Auslober: Stadt Brühl

Wettbewerb gemäß RPW 2013

# »RATHAUS STEINWEG UND JANSHOF« IN BRÜHL PROTOKOLL DER PREISGERICHTSSITZUNG 6. JULI 2017

### Arbeit 5001 Anerkennung

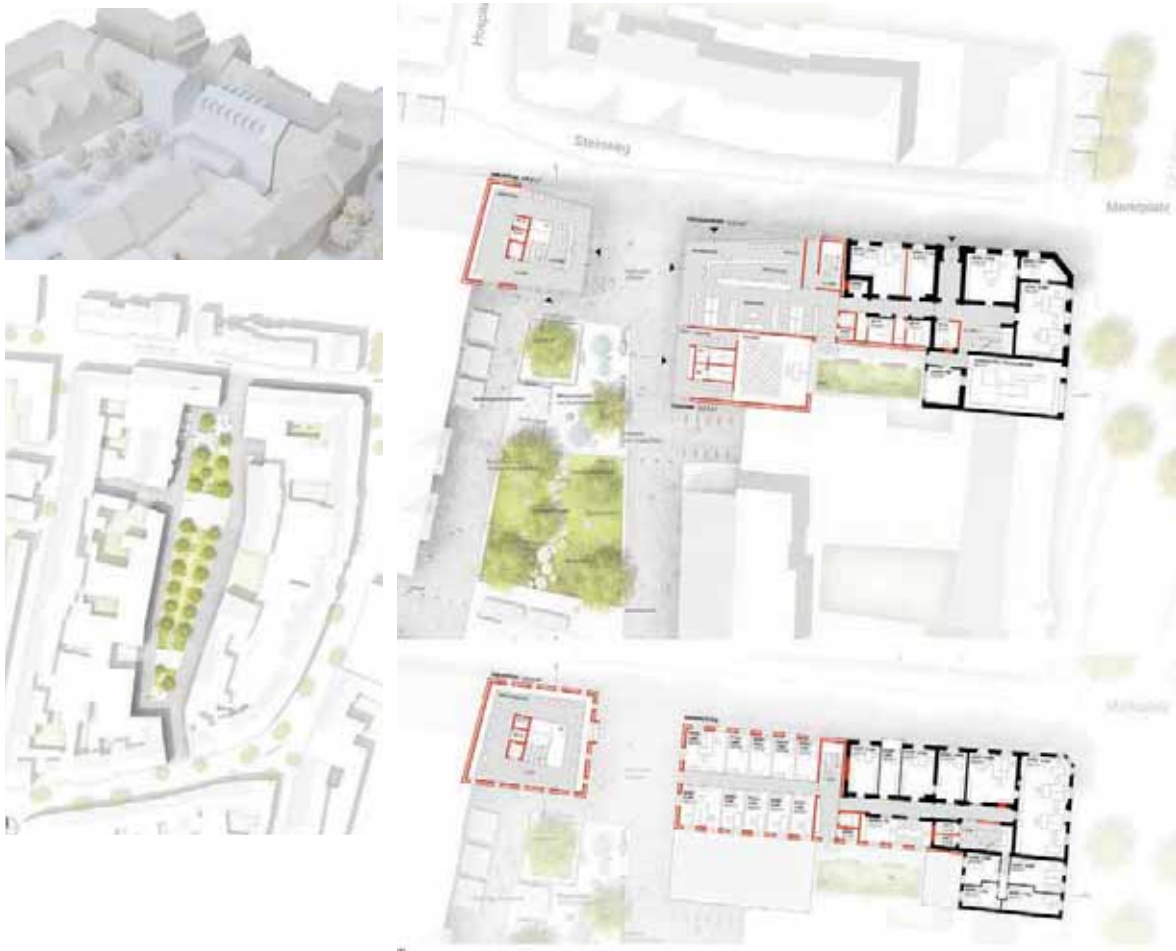
Der grundsätzliche städtebauliche Ansatz der Aufteilung in zwei Nutzungsbereiche ist ein interessanter Beitrag. Die dadurch mögliche Lage der Durchfahrt bzw. des Durchgangs vom Janshof zum Steinweg ermöglicht einen eigenständig nutzbaren Freibereich mit eigenem Eingang vor der Bibliothek.

Die Qualität des Lichthofs für das unterirdische Geschoss in diesem Zusammenhang wird jedoch in Frage gestellt. Die Anbindung an den Altbau mit der Aufnahme der Traufhöhen und Dachneigungen ist nachvollziehbar und positiv zu sehen. Die Absicht die Dachneigungen des Bestandes aufzunehmen wird anerkannt, ist aber auf der Südseite in der dargestellten Umnutzung nicht realisierbar.

Der insgesamt unpathetische und zurückhaltende Auftritt wird gewürdigt, wenngleich der öffentlichen Funktion nicht wirklich angemessen.

Die transparente Erdgeschosszone verspricht die gewünschte Bürgernähe und eine schwellenlose Zugänglichkeit der publikumswirksamen Bereiche.

Unverständlich ist aber die Lage des neuen Fluchttreppenhauses am Steinweg und die Toiletten am Eingang zum Trauzimmer. Die Grundrisse sind einfach und funktional ohne Anspruch auf Innovation. Die barrierefreie Anbindung zwischen Altbau und Neubau ist durch die Übernahme der Geschosshöhen auch ohne Aufzug gegeben.

Der in seinen Abmessungen relativ kleine Bibliotheksteil erscheint im Verhältnis der Verkehrs- und Nebennutzflächen sowie der Hauptnutzungsflächen eher unwirtschaftlich. Ein zweiter Rettungsweg ist nicht erkennbar. Im Untergeschoss vorbleibt nur ein relativ kleiner natürlich über den Tiefhof der Bibliothek belichteter Bereich. Die größte Fläche ist unbelichtet und erscheint eher im Charakter eines Lagers.

Die räumliche Trennung der Zugangsbereiche von Bibliothek und Servicecenter wird aus Nutzer-sicht bemängelt. Die stark vertikal gegliederte Fassadengestaltung der Bibliothek ist unverständlich und wirkt im Zusammenhang fraglich.

Die qm-Zahl der anbietenden Nutzfläche liegt im unteren Bereich, die Kennwerte BGF/BRI versprechen eine sehr wirtschaftliche Umnutzung.

Die Idee, die »Brühler Aue« als Leitbild für die Gestaltung des Janshofs zu verwenden, kann nicht überzeugen. Trotz einer durchgängigen grünen Gestaltung in der Darstellung kann nicht gezeugnet werden, dass für den Hof eine deutliche funktionale Zweiteilung vorgeschlagen wird.

Parken unter Bäumen im unteren Bereich des Hofes und Aufenthalt und Außengastronomie im Norden sind sinnfällig. Das zwischen den Stellplätzen angebotene Spiel- und Aufenthaltsangebot ist aufgrund seiner Breite nicht funktionsfähig. Die nördlichen Nutzungsangebote sind nachvollziehbar, auch wenn hier das Verhältnis zwischen urbanen Flächen und »Lounge und Spielflächen« anders gewichtet werden könnte.

Der Entwurf schlägt insgesamt eine sehr grüne Ausgestaltung des Hofes vor, die in ihrer Qualität so vermutlich nicht zu realisieren sein wird.
